STACJA TRANSFORMATOROWA + STACJA UZDATNIANIA WODY 1:50

RZUT POZIOMU $\pm 000, +090$

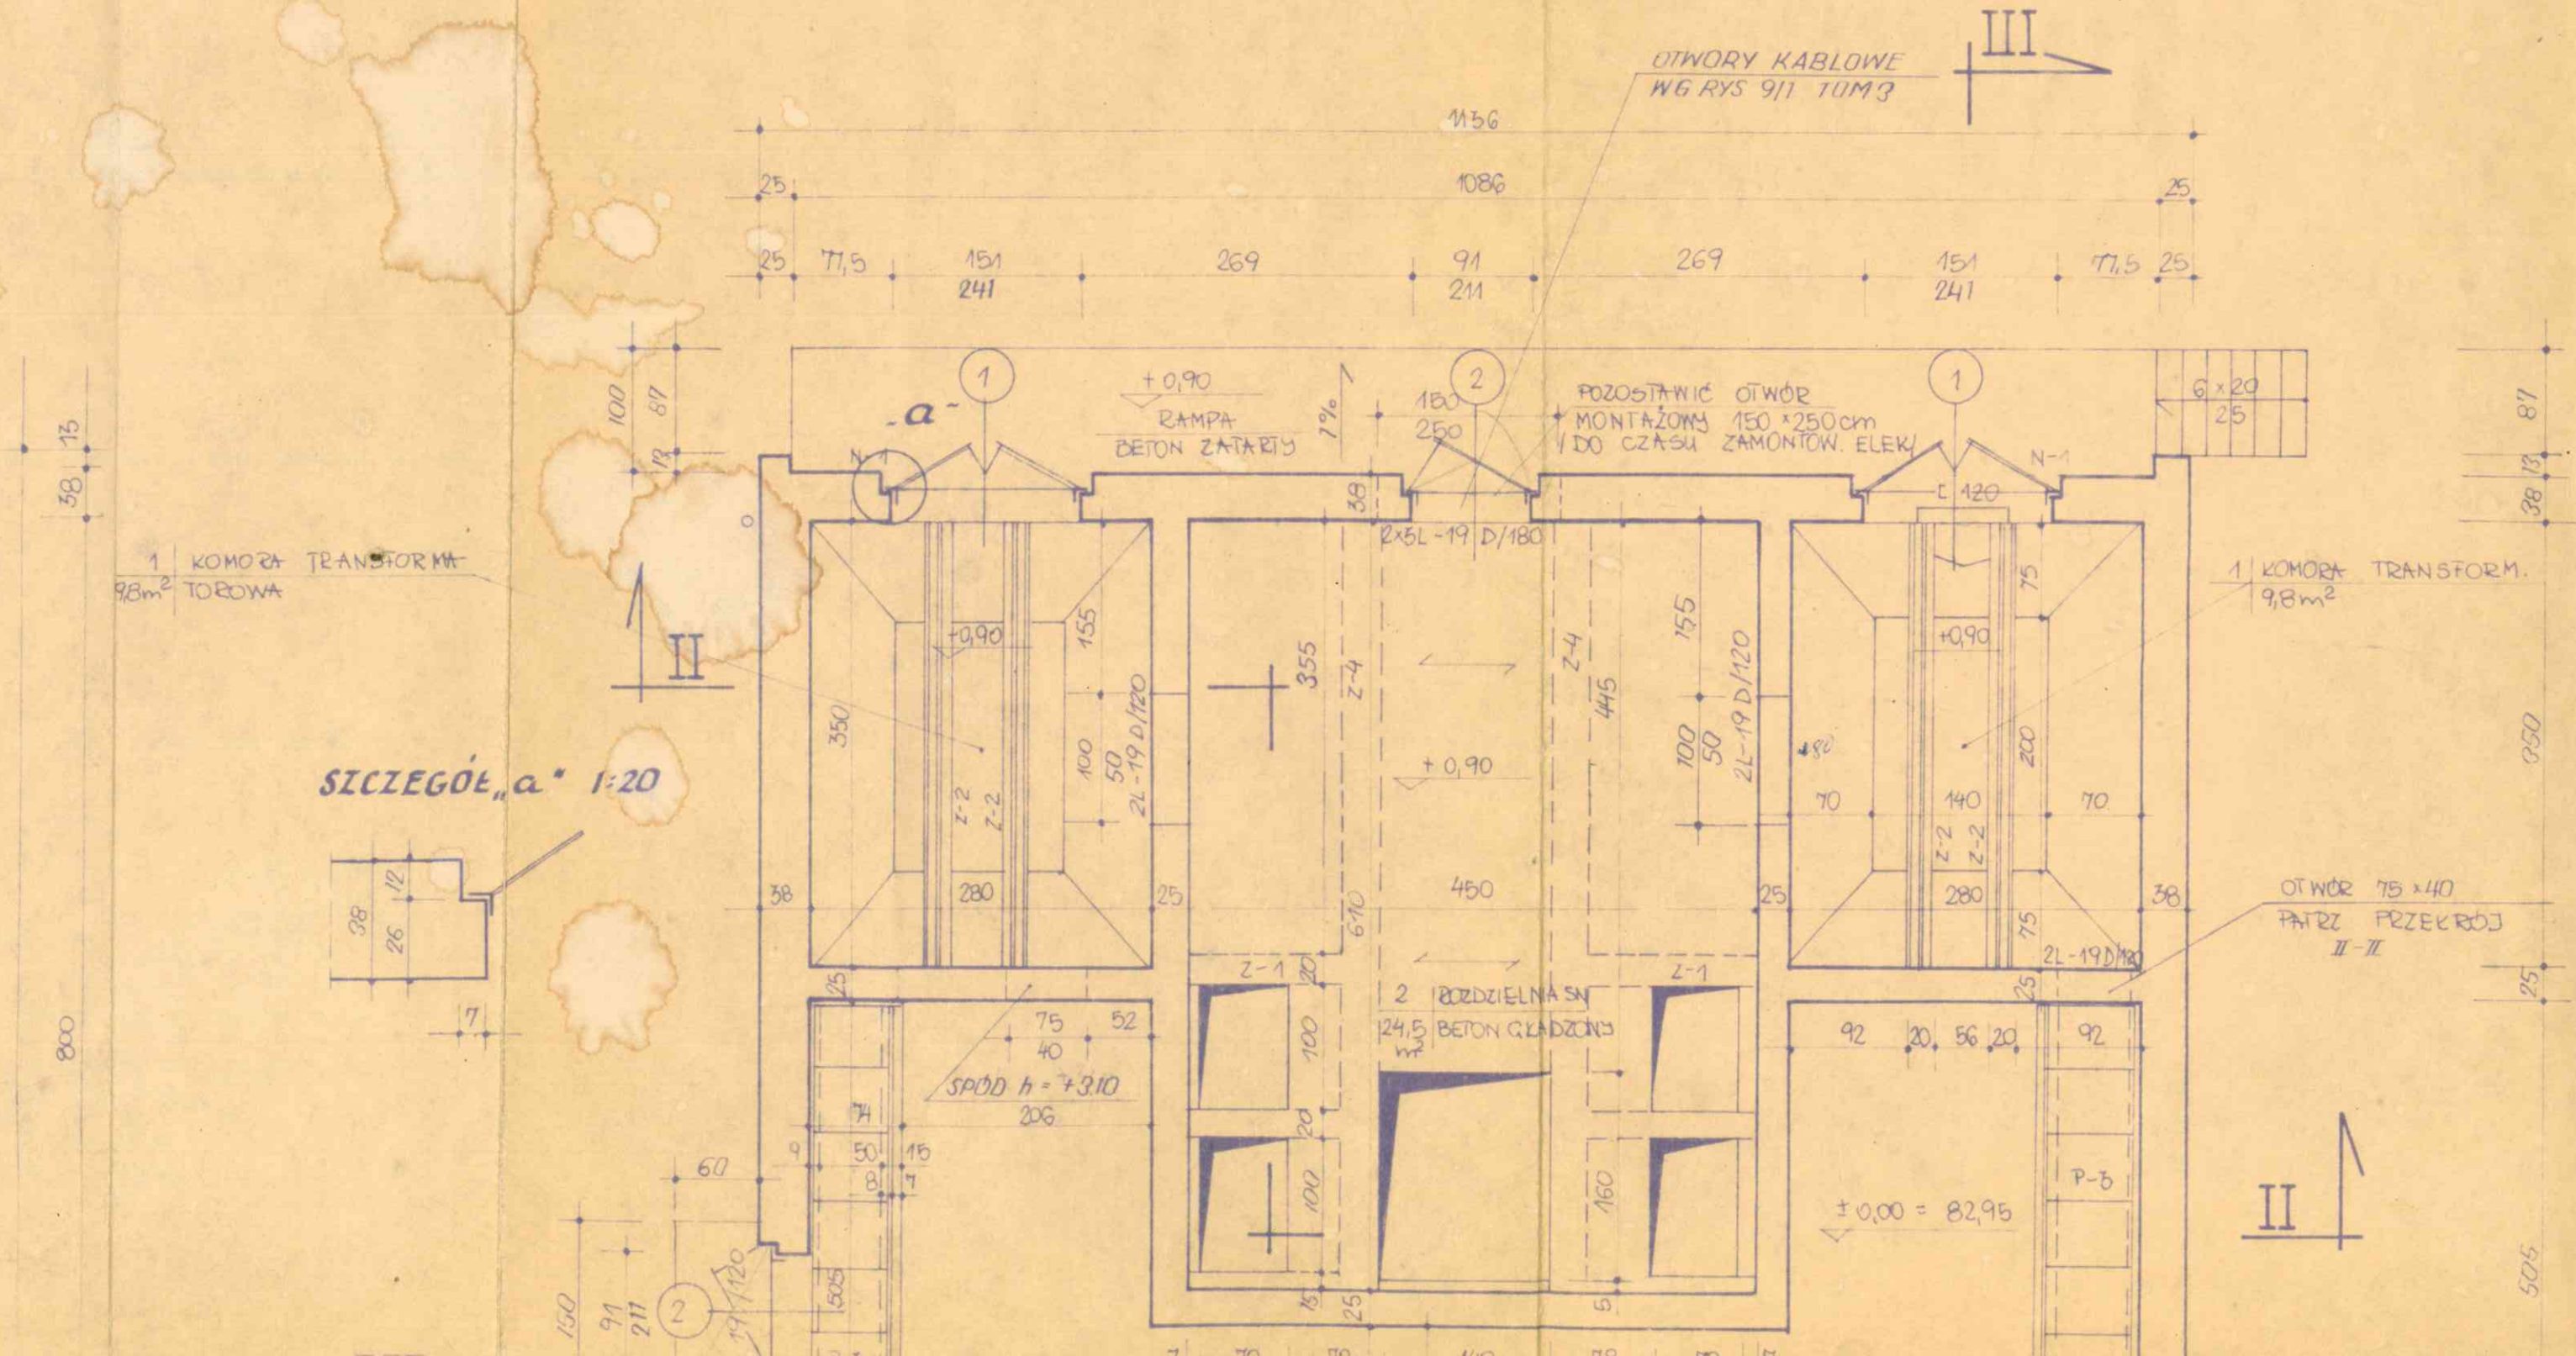
Ze względu na wymagania technologiczne
przesuwa się domi T4D 3 w stosunku
do projektu zasadniczego → patrz pkt 9 Rys 2
teczka 35/057
St. uzd. tom 4
